# **PARC EOLIEN DES PORTES DU NIVERNAIS**

DEMANDE D'AUTORISATION UNIQUE

## **MEMOIRE EN REPONSE DE L'AVIS de la AUTORITE ENVIRONNEMENTALE**

Société Parc Eolien Nordex LV S.A.S.

Chemins à créer	Raccordement inter-éoliennes
Chemins à aménager	
Chemins à élargir

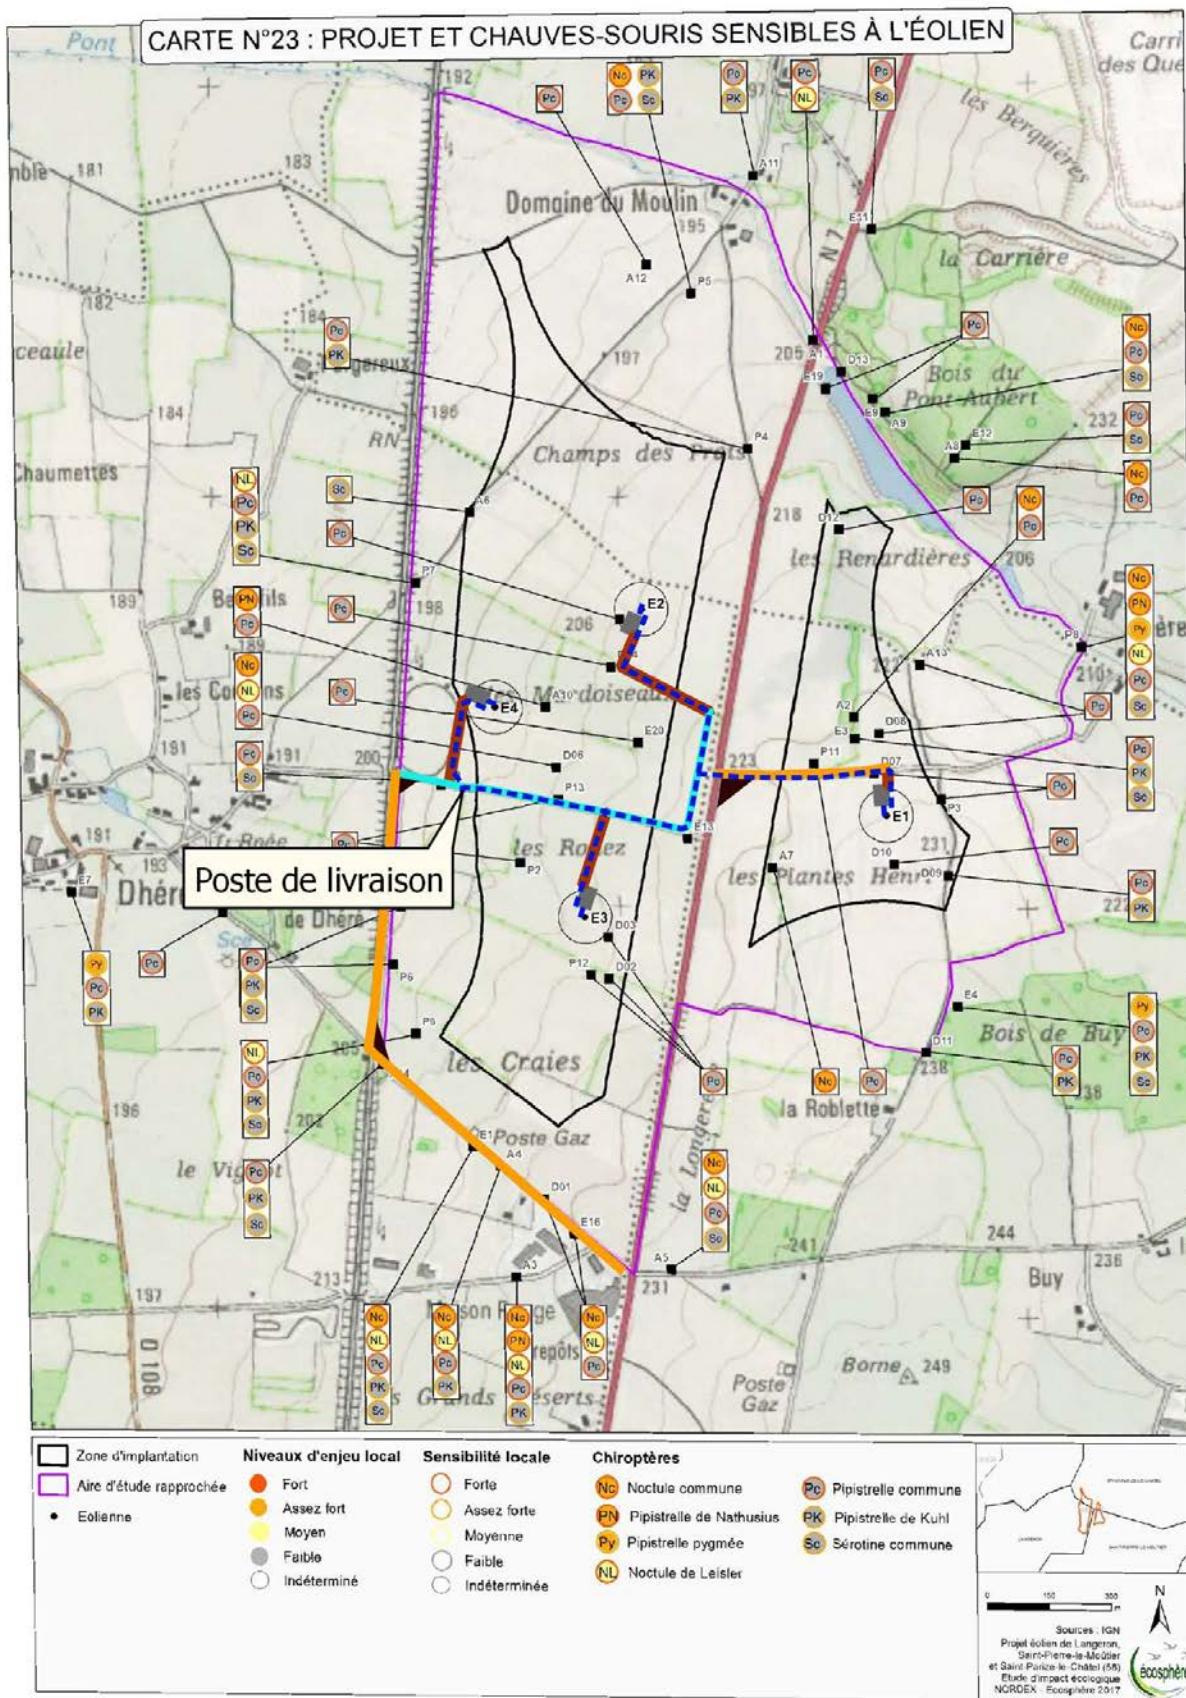
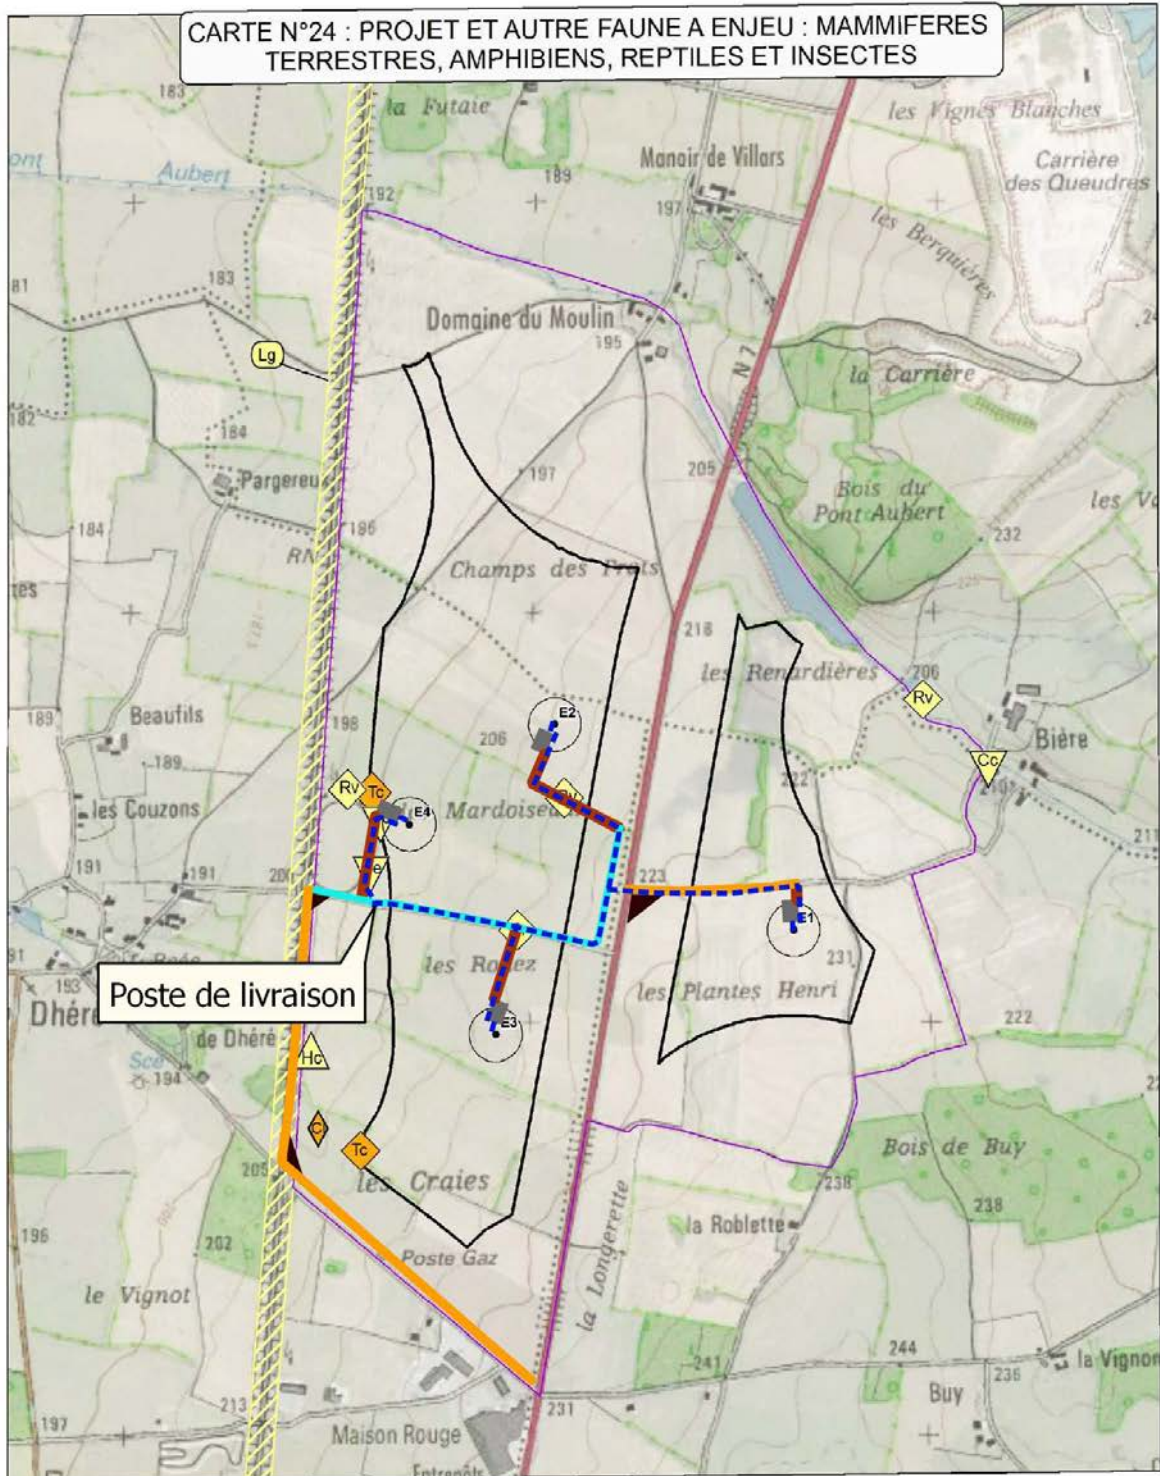
- **Ajout de toutes les installations sur les cartes traitant des impacts sur les espèces végétales, animales et habitats naturels à enjeu**

Les cartes suivantes ont été complétées pour faire apparaître l'ensemble des infrastructures du parc éolien, comme le recommande la MRAe :

*Voir annexe 3*

## Annexe 6 – Photomontages complémentaires

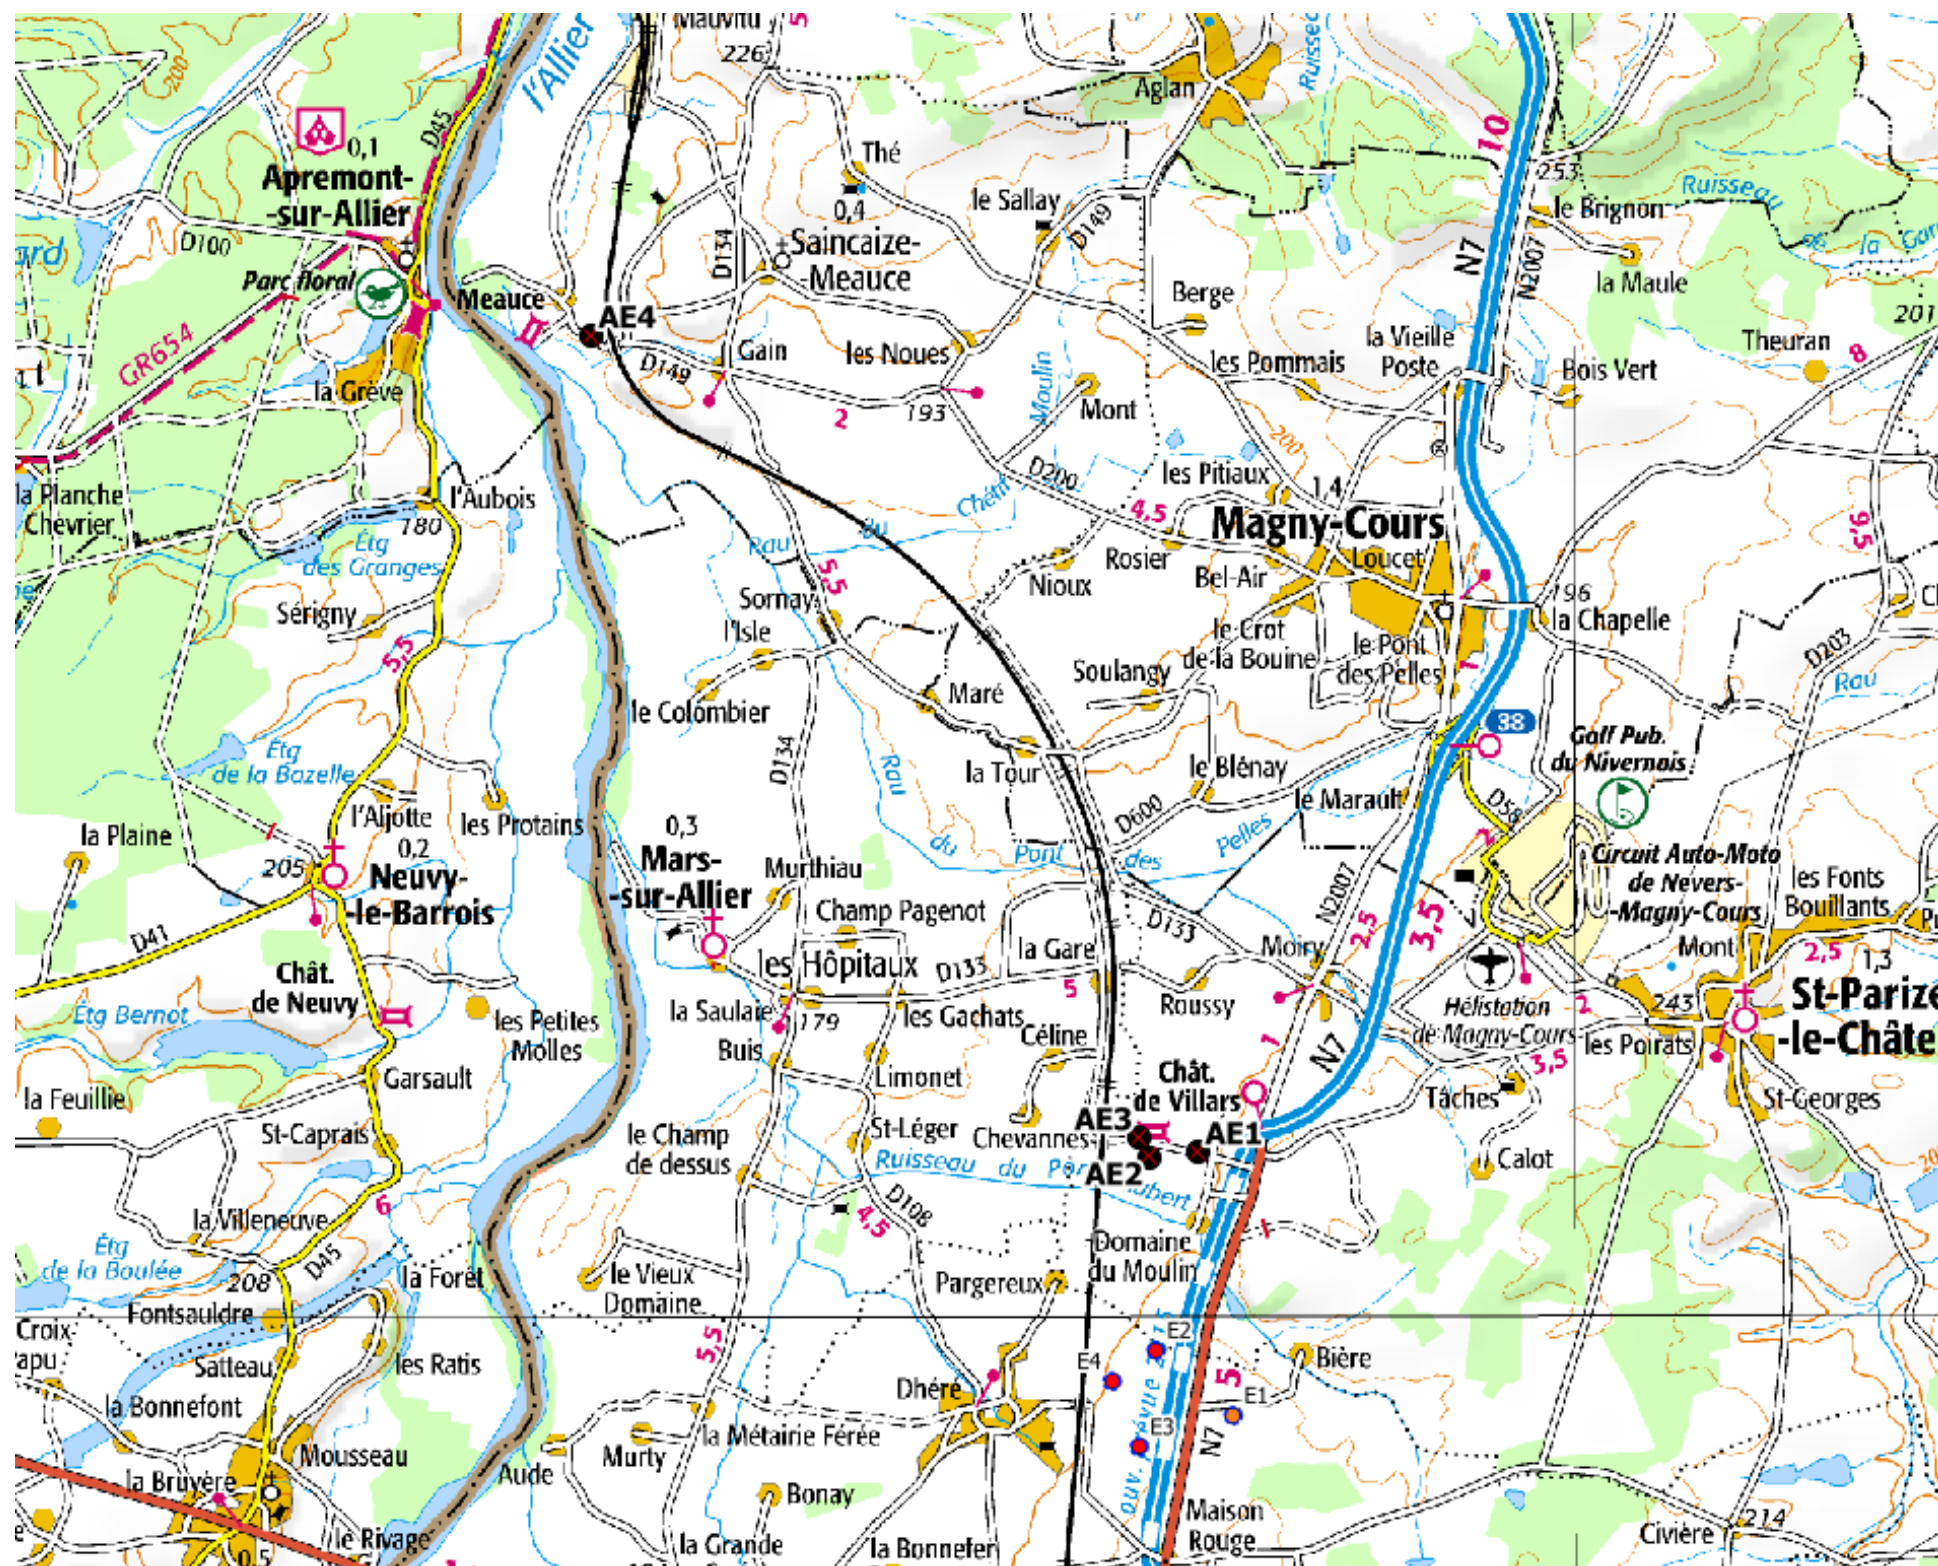
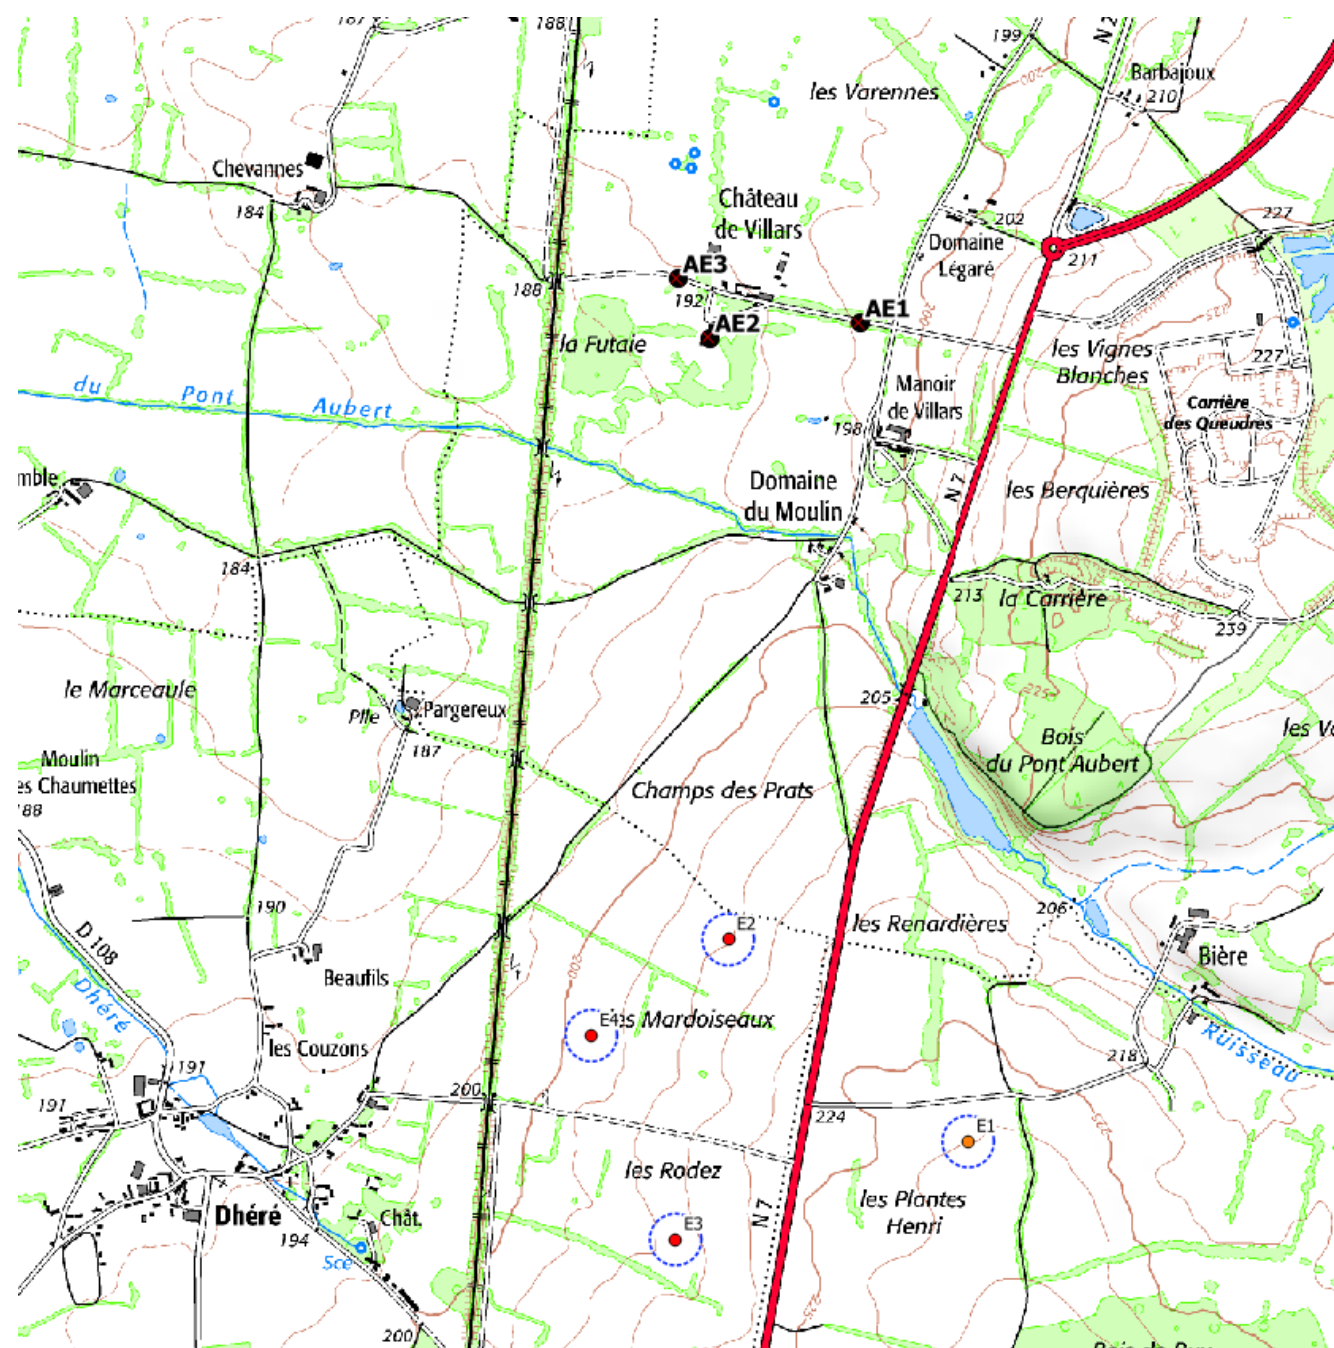
L'étude paysagère est de qualité moyenne. Le point positif est la bonne restitution de la vision de l'œil humain par les photomontages. En revanche la qualité de ces dernières, l'absence de lien entre les monuments historiques et le choix des points de vue et le manque de certaines coupes topographiques compliquent l'analyse des effets du projet. Globalement, le secteur est modérément sensible à l'implantation d'éoliennes, mais deux enjeux sont à prendre en compte : la proximité du projet avec le hameau de Dhéré, sur lequel les effets sont maximaux (visuel, stroboscopique, acoustique), et l'impact visuel sur le château de Villars, qui est sous-évalué dans le dossier.

**Photomontage n°AE1 – Depuis l'entrée principale menant au château de Villars**
